VARIANTE NORD-OUEST COMPARAISON COÛTS

Solution DDE / Solution présentée réunion du 16 Juin à Montigny

Bases :-Document DDE d'étude sommaire de la solution dite « famille 5 »

-Carte routière A12-Variante Nord-Ouest ci-jointe

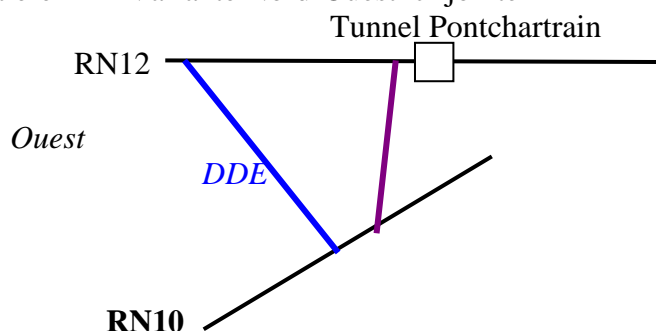
a) Lors d'une discussion « au buffet » avec M LABROUSSE, celui-ci a reconnu que la solution chiffrée de la DDE passait plus à l'ouest que l'autre solution, donc était plus longue Il m'a déclaré qu'il allait lui-même regarder ce chiffrage.

b) apparemment pas de problèmes de niveau/pente par solution du 16-06.

c) au vu du tableau de comparaison de coûts ci-dessus -à confirmer par DDE- et compte-tenu des problèmes majeurs soulevés par les 4 familles proposées lors du débat, la solution du 16 06 ne me semble pas si « farfelue », **même si elle ne figure pas dans le dossier présenté par la CPDP ?** Et ce n'est pas « ma solution » mais celle proposée par de nombreux habitants, sinon par les élus depuis 15 ou 30 ans ! Elle mériterait qu'on s'y intéresse « un peu plus », parce qu'en fin de compte, c'est le contribuable qui paiera ?

La distance plus courte de la sous-variante Est permettrait une économie théorique de 20 M€ au kilomètre en appliquant le ratio pris pour la sous-variante Ouest qui est aussi celui de la famille 4 par le Vallon du Pommeret. Soit 80 M€.

La sous-variante Est se présente, du point de vue du maître d'ouvrage, de manière encore plus défavorable que la sous-variante Ouest : le tracé prendrait en enfilade la haute vallée de la Mauldre, tangenterait St Rémy -l'Honoré et le Tremblay -sur -Mauldre et

occasionnerait des impacts forestiers plus importants. Aussi, le coût prend-t-il une importance relative, de la même manière que pour la famille 4.

Le problème topographique reste identique : on quitte un plateau de 170 m d'altitude pour rejoindre, vers Jouars-Ponchartrain une cote de 110m. La rupture de pente se ferait plus au sud mais le problème du tracé en déblai reste le même.

Le maître d'ouvrage n'a jamais dit ou écrit que la solution était farfelue : elle ne reporte les problèmes sans apporter d'avantages nouveaux et décisifs, de son point de vue.
